SWAG 20 93 9925,  
20 10 2532, 20 10 4870,  
20 10 4871

Passend für:  
verschiedene BMW Modelle  
ohne M-Sportfahrwerk

## Federbeinstützlager mit Wälzlager

Abbildung 1 – SWAG 20 93 9925: 3-Loch M10

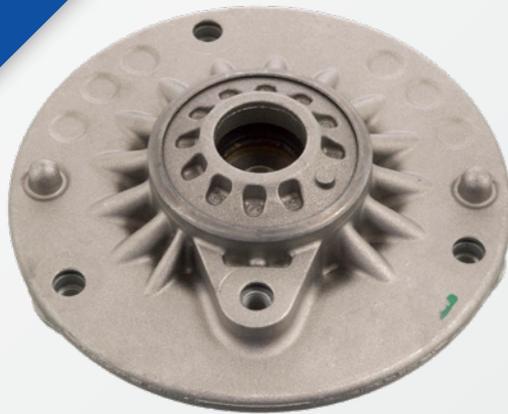
Vor dem Austausch ist zu prüfen, welche Ausführung des Federbeinstützlagers mit welcher Gewindegröße am Fahrzeug verbaut ist!

Bei den Modellen F2x und F3x bis zum Modelljahr 05/2013:

Ist das Federbeinstützlager mit M8-Gewinde verbaut, müssen die Federbeinstützlager paarweise durch zwei Federbeinstützlagersätze (104871) mit M10-Gewinde ersetzt werden. Dies beinhaltet alle Befestigungsmaterialien, Federbeinstützlager und Staubschutz.

Die Umstellung von Gewinde M8 auf M10 führt zu einer anderen Steifigkeit. Daher ist ein gemischter Einbau von Federbeinstützlager (M8/M10) nicht zulässig!

Wurden die Federbeinstützlager bereits einmal durch die Ausführung mit M10-Gewinden ersetzt, ist der Einbau eines einzelnen Federbeinstützlagers zulässig.
